URGENT FIELD SAFETY NOTICE: RA2013-123 (EXT)

Identifiant FSCA : Rappel de produits RA2013-123 (EXT)
Type d'action: Field Safety Corrective Action
Description : Embout d'impaction rond ADM®/MDM®, embout d'impaction à rebord ADM® et fixation supplémentaire pour impacteur
Référence produit : 1235-0-013, 1235-0-014 1235-0-305
Numéros de lots : Tous

Instruments rappelés	
Embout d'impaction rond ADM/MDM	1235-0-013
Embout d'impaction à rebord ADM	1235-0-014
Fixation supplémentaire pour impacteur	1235-0-305

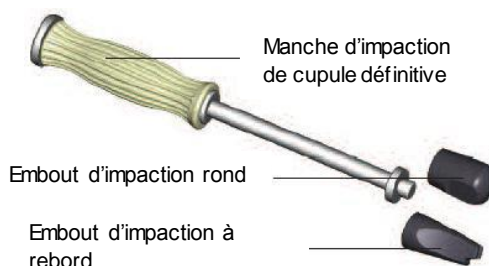
Stryker® Orthopaedics a reçu des réclamations faisant état de fissures et/ou de fractures de l'embout d'impaction rond et de l'embout d'impaction à rebord. Les deux instruments sont illustrés ci-après.

1. Fissure et/ou fracture de l'embout d'impaction rond/à rebord.
2. Détachement de fragments de l'embout d'impaction rond/à rebord.
3. Verrouillage insuffisant de l'insert MDM (embout d'impaction rond uniquement).

À titre de correction de produit durable, de nouveaux instruments ont été conçus (embout d'impaction à rebord ADM 1235-0-014A et bloc d'impaction 2101-0132), qui peuvent être commandés dès à présent pour débiter la procédure d'échange. L'utilisation et la stérilisation de ces nouveaux instruments ont été validées avec un nouveau plateau d'instruments (1235-0-305A). Les nouveaux instruments doivent par conséquent être utilisés avec le nouveau plateau. Les nouveaux instruments et le nouveau plateau sont illustrés ci-après.

Nouveaux instruments	
Bloc d'impaction	2101-0132
Embout d'impaction à rebord ADM	1235-0-014A
Plateau d'instruments d'impaction supplémentaire	1235-0-305A
